Konstr.	Ritad	HG	Godk.	Smst nr.	Ers.	Tolerans där ej annat angivits: ISO 2768 m
Dat.		Skala		1:7		Atlantic G20
1993-09-24						
intra SCANDINAVIAN DESIGN						Ritn.nr 14236
						Ändr. A

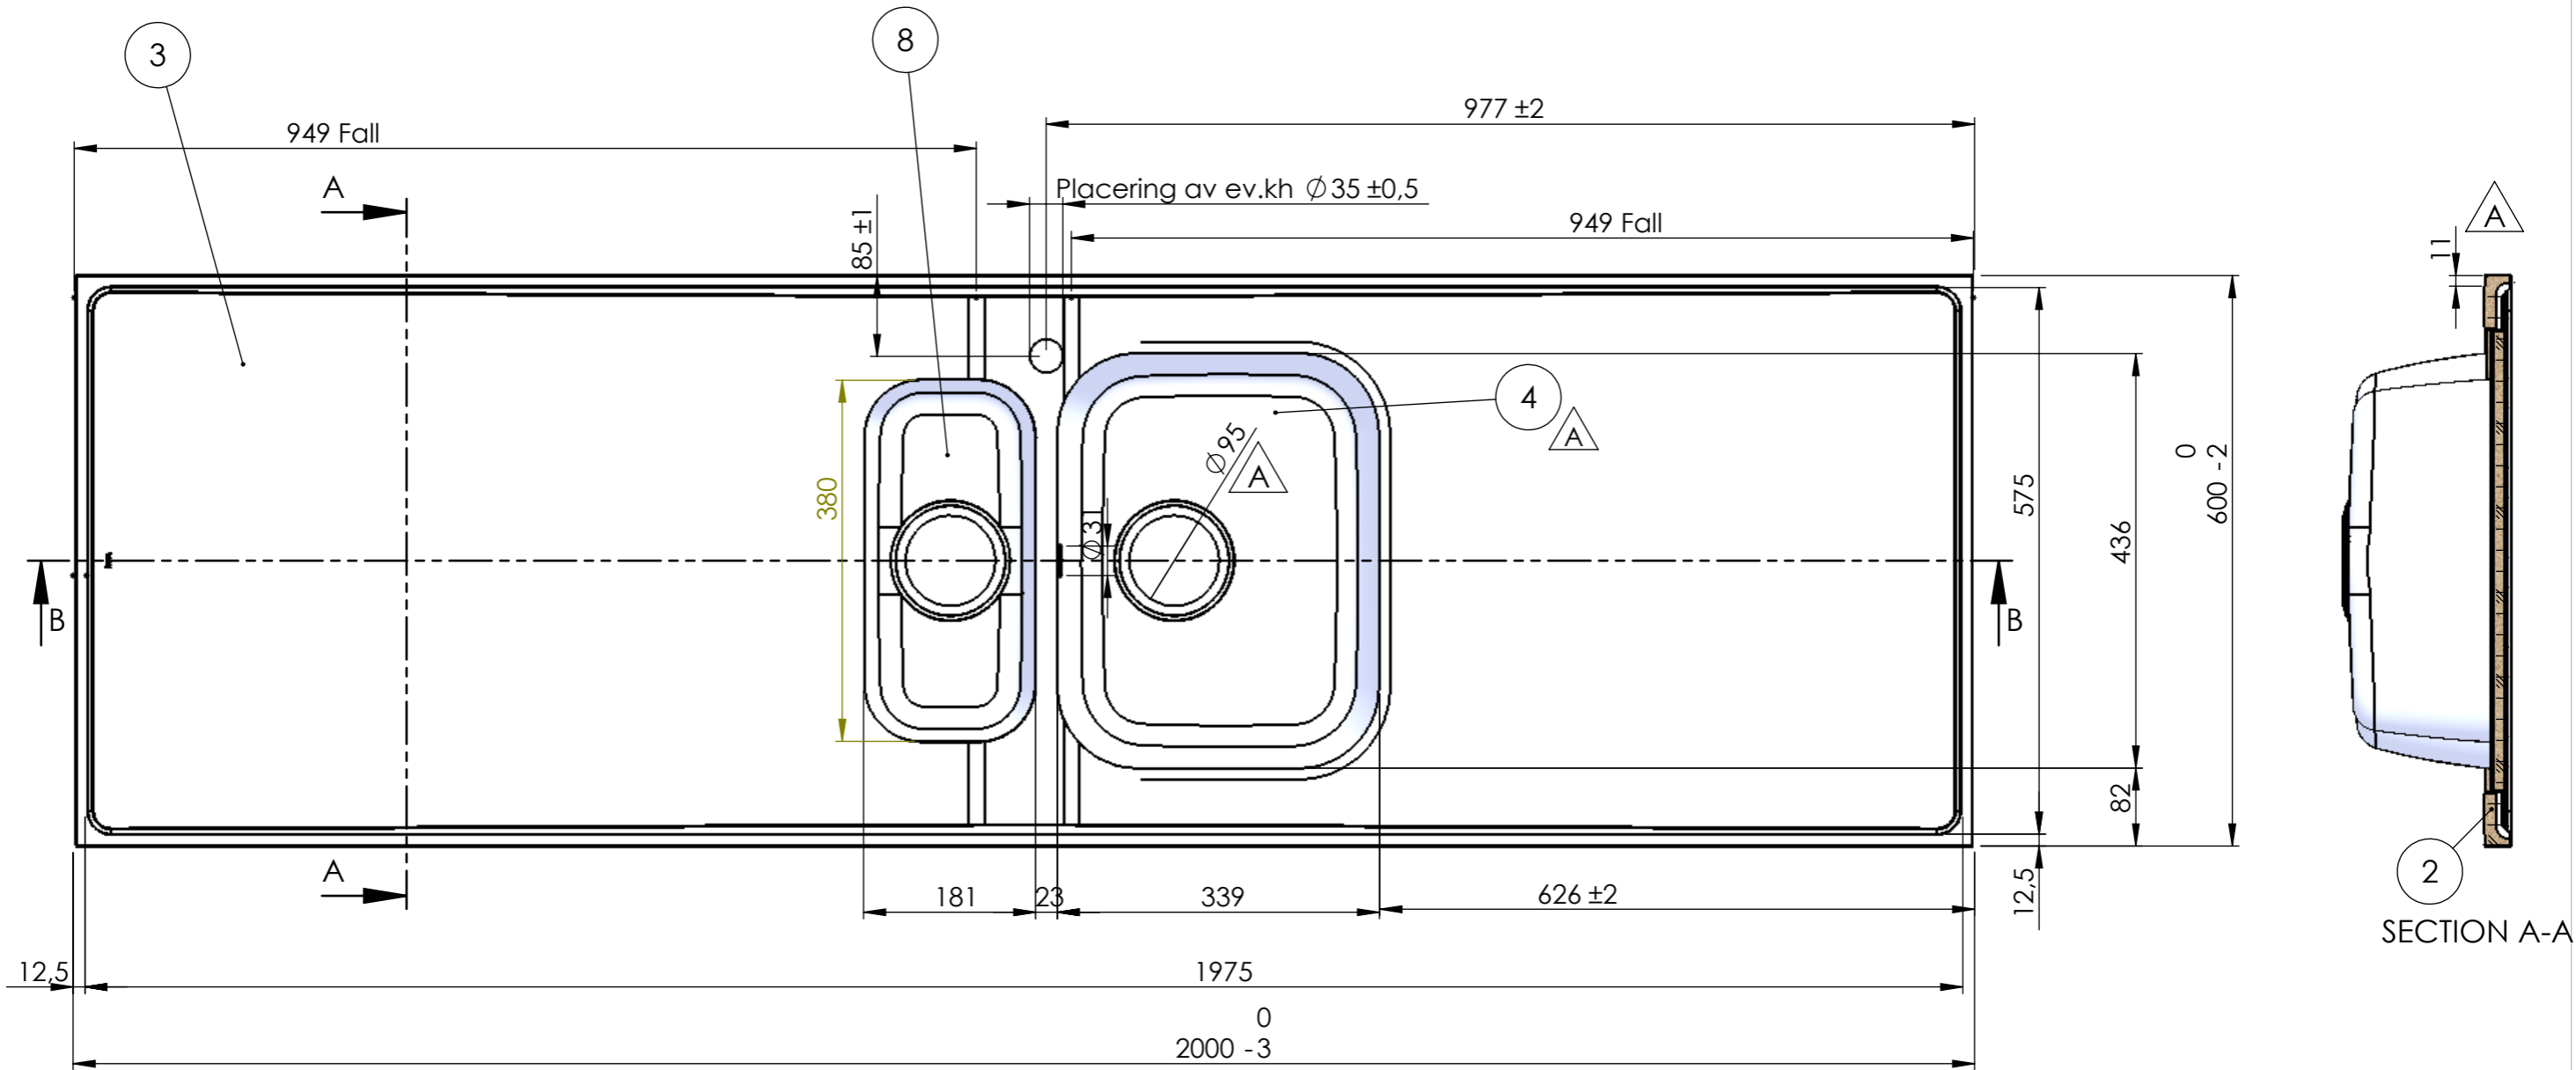
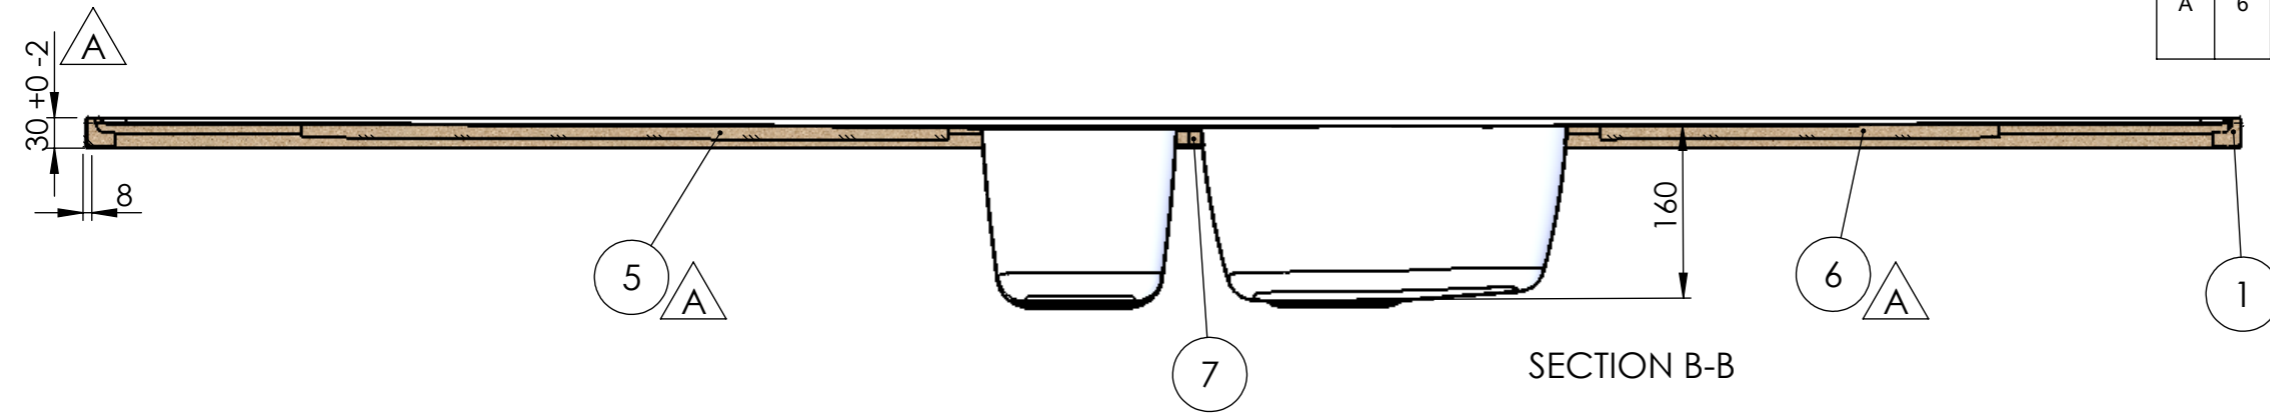
REV.	ANT.	ÄNDRING	DATUM	GODK.
A	6	Windexplatta ersatt med MDF. Kantklipp, ram och gavel ändrade för att vulsten inte ska överstiga 30mm. Omvik längsida var 9mm. Avlopp 51 ersätts av avl 97. Låda 34 stabiliserad med bombering R700.	2013-05-16	MR
